## **Determinazione n. 195 del 04/03/2021**

**OGGETTO:** HYDROWATT S.H.P. SRL - REALIZZAZIONE IMPIANTO FOTOVOLTAICO A TERRA DI POTENZA NOMINALE 896,76 KW CON EFFETTO CUMULATIVO DA REALIZZARSI IN LOC. SAN FILIPPO SUL CESANO COMUNE DI MONDAVIO - PROCEDURA DI VERIFICA DI ASSOGGETTABILITA' A V.I.A. DI CUI ALL'ART.4 DELLA L.R. N.11/2019 E DEL D.LGS. N.152/06 SS.MM.

**PARERE ISTRUTTORIO**

Fig. 6 La cabina di consegna vicina alle abitazioni e ai cavi dell'alta tensione

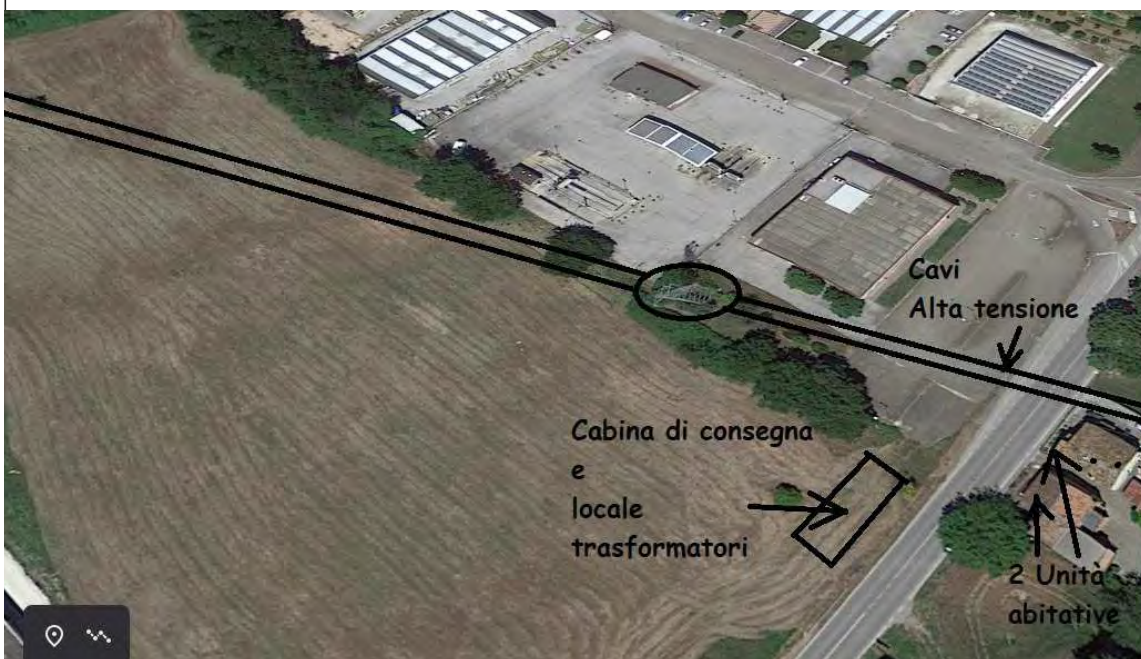
Vista la presenza di un ELETTRORODOTTO AD ALTA TENSIONE 380 kV già esistente nella stessa zona, NON viene valutato il suo DPA, che è fattore di accumulo delle sorgenti ad induzione magnetica generate da correnti elettriche dei sistemi richiesti nella progettazione e collocati in prossimità delle abitazioni esistenti:

- Cavo connessione MT
- Locale trasformatori BT/MT da 0,4kW a 20kW e relativi quadri.
- Cabina di consegna MT  
(Vedi Fig. 6)

Nella relazione "F-20-032-REL.04 Impatto Elettromagnetico" viene valutato l'impatto elettromagnetico degli impianti in progetto. Per la cabina MT/BT la DPA risulta pari a circa 2,5 metri, valore ben inferiore alle distanze a cui sono poste le abitazioni limitrofe. Per valori di campo di induzione magnetica che decadono in un intorno così limitato dalle pareti della cabina, non ha senso parlare di effetto cumulo con i campi elettrici e magnetici prodotti dall'elettrodotto esistente.

Fig. 7 Rifrazione solare dell'impianto FV

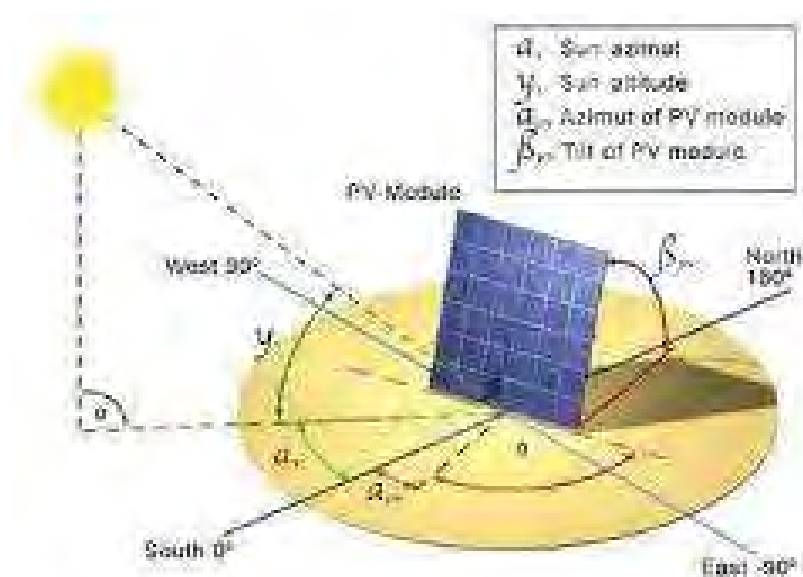
5) Il progetto è mancante di uno studio di valutazione di eventuali rifrazioni della luce solare nei pannelli tracker, inclinabili fino a 60 gradi, a danno degli abitanti delle abitazioni residenziali nelle immediate vicinanze, ai clienti delle attività commerciali limitrofe, alle persone che transitano a piedi ed in particolare ai veicoli transitanti sulla Strada Statale 424.

Si richiede la verifica del potenziale effetto della rifrazione solare, in seguito alla mobilità del pannello tracker sugli elementi elencati in precedenza. (Vedi Fig. 7)

Fig. 9 Confronto altezza della siepe di mitigazione prevista 2000 / 2500 mm con l'altezza pannello tracker 4410 mm prevista.

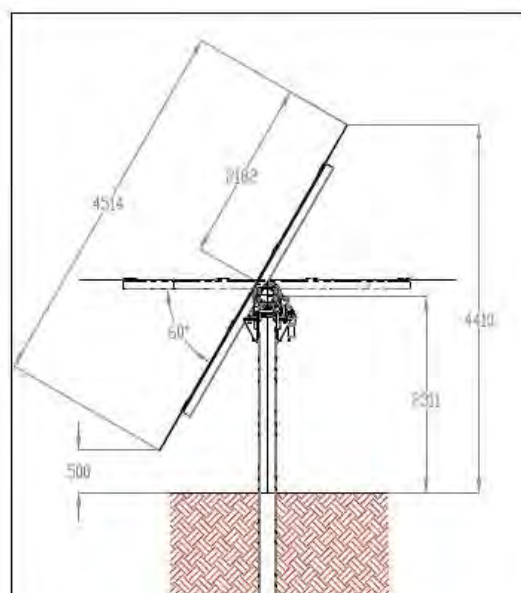
- Quando il pannello è nella posizione di altezza minima (2400 mm), la siepe (2000 – 2500 mm), riuscirà a stento a limitare l'impatto visivo dell'intero impianto. (Vedi Fig. 8)
- Quando il pannello è nella posizione di altezza massima (4410 mm), la siepe NON riuscirà a coprire i rimanenti 2000/2500 mm di pannelli che rimarranno scoperti. Si richiede, visto il problema evidenziato pocanzi, l'adozione di un'alberatura che soddisfi almeno l'intera altezza del pannello in posizione inclinata di 4410 mm. (Vedi Fig. 9)

Fig. 13 "Postazioni per le misurazione di edifici commerciali e di abitazioni residenziali *sui quali andrà ad impattare la sorgente "S", detta cabina di consegna.*

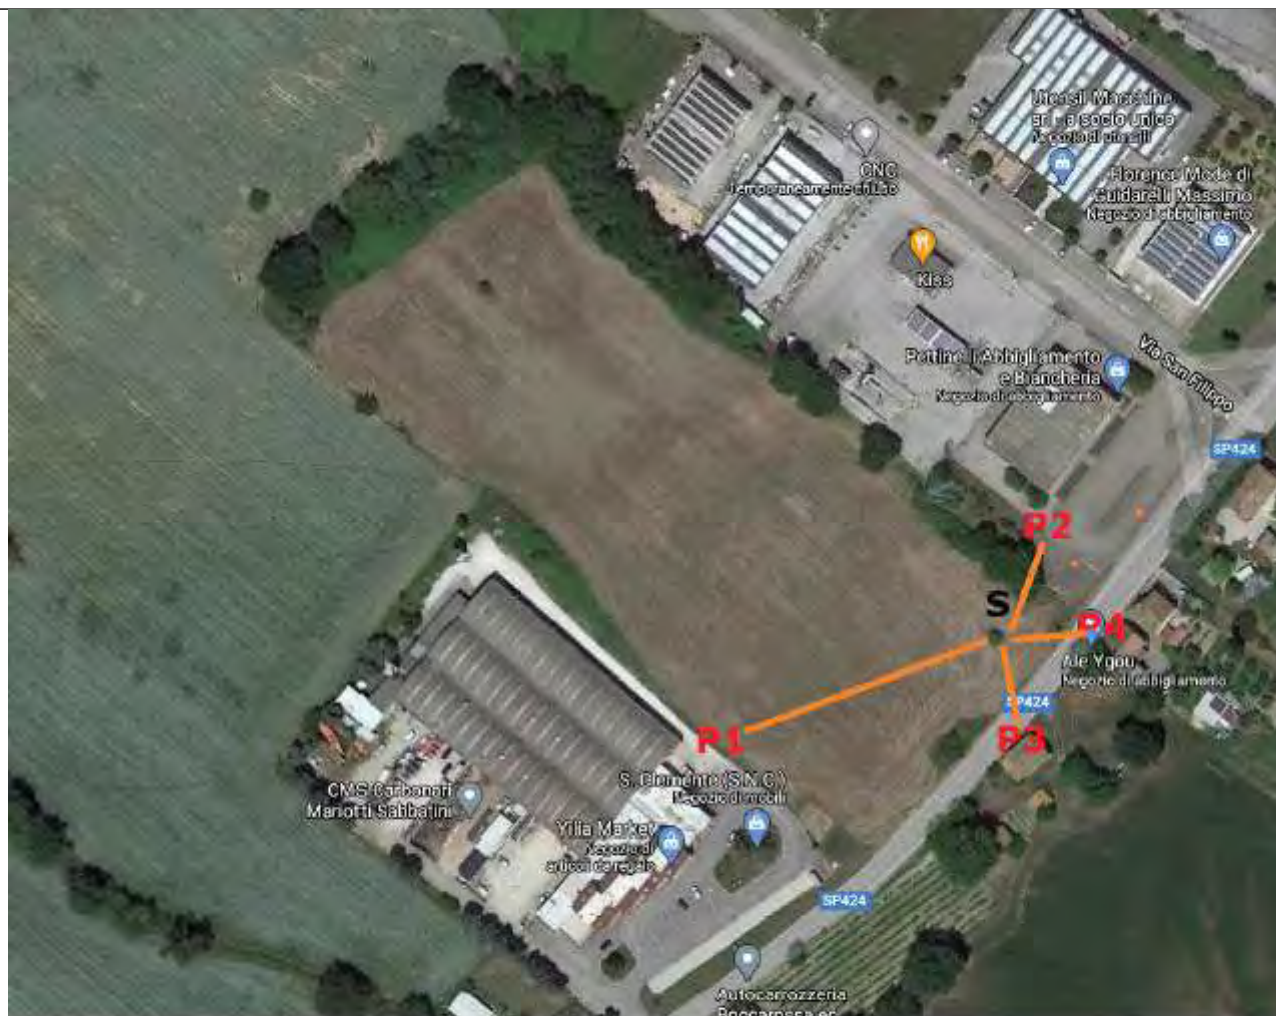
- Si ritiene NON idoneo il posizionamento della "cabina di connessione" indicata come punto sorgente "S", collocata nelle immediate vicinanze dei punti P3 e P4 riconducibili ad edifici residenziali dove P4 è abitazione abitata dal 1964. Si richiede di collocare l'eventuale "cabina di connessione" a una distanza ben maggiore di quella proposta. (Vedi fig. 13).

A ciascuna classe acustica con cui viene classificato il territorio comunale corrispondono specifici valori limite. La normativa indica che per il rispetto dei limiti di emissione "i rilevamenti e le verifiche sono effettuati in corrispondenza degli spazi utilizzati da persone e comunità" (art.2, c.3 del DPCM 14/11/1997). Dallo studio di impatto acustico i limiti risultano rispettati presso i recettori considerati e fuori dal confine di proprietà dell'impianto.

Fig. 14 “PIANO DI CLASSIFICAZIONE ACUSTICA” del progetto su un’area completamente errata che si trova lontana 4 km.

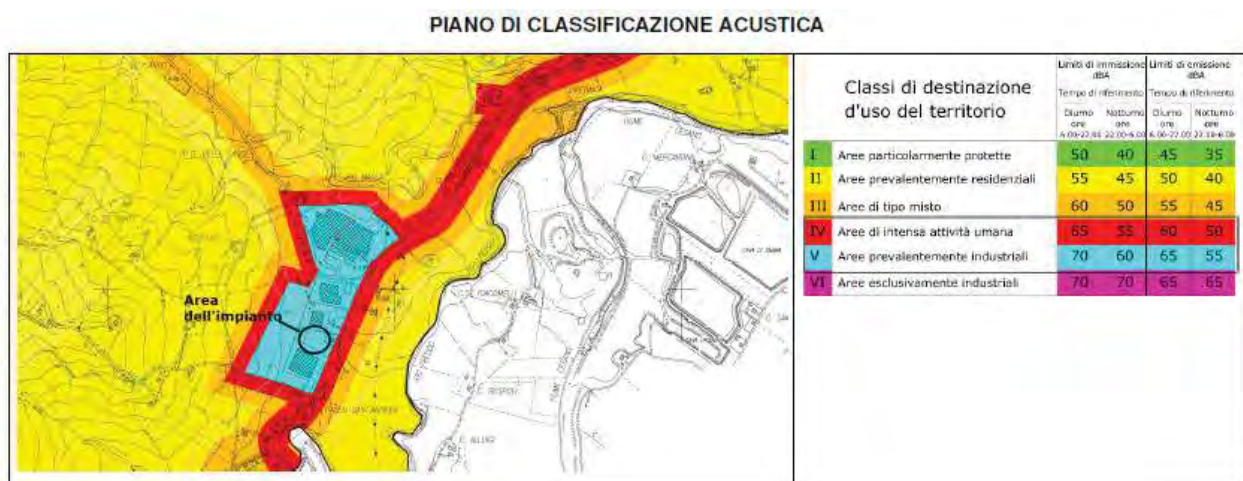
10) Nella documentazione F 20 HW 032 D REL 012 01 “RELAZIONE PREVISIONALE IMPATTO ACUSTICO” alla pag 30 di 31 viene riportato il “PIANO DI CLASSIFICAZIONE ACUSTICA”.

Si nota che l’area definita come “Area dell’impianto” NON corrisponda affatto all’area del progetto collocato in Loc. San Filippo su Cesano, ma risulta essere posizionata in Loc. Pianaccio. Quest’ultima area dista addirittura 4 km da quella effettiva individuata dell’eventuale impianto FV. Perciò, a causa dell’errore sopra citato, il “PIANO DI CLASSIFICAZIONE ACUSTICA” risulta essere errato. (Vedi Fig. 14)

L'osservazione è pertinente. Si faccia riferimento all'immagine corretta della classificazione acustica del territorio riportata nel documento "F-20-032-REL.00 Studio Preliminare Ambientale", a pag. 58. A parte l'immagine, nella relazione di impatto acustico le classi acustiche riferite ai recettori considerati, sono trattate correttamente (recettori P3 e P4 in classe IV e recettori P1 e P2 in classe V).
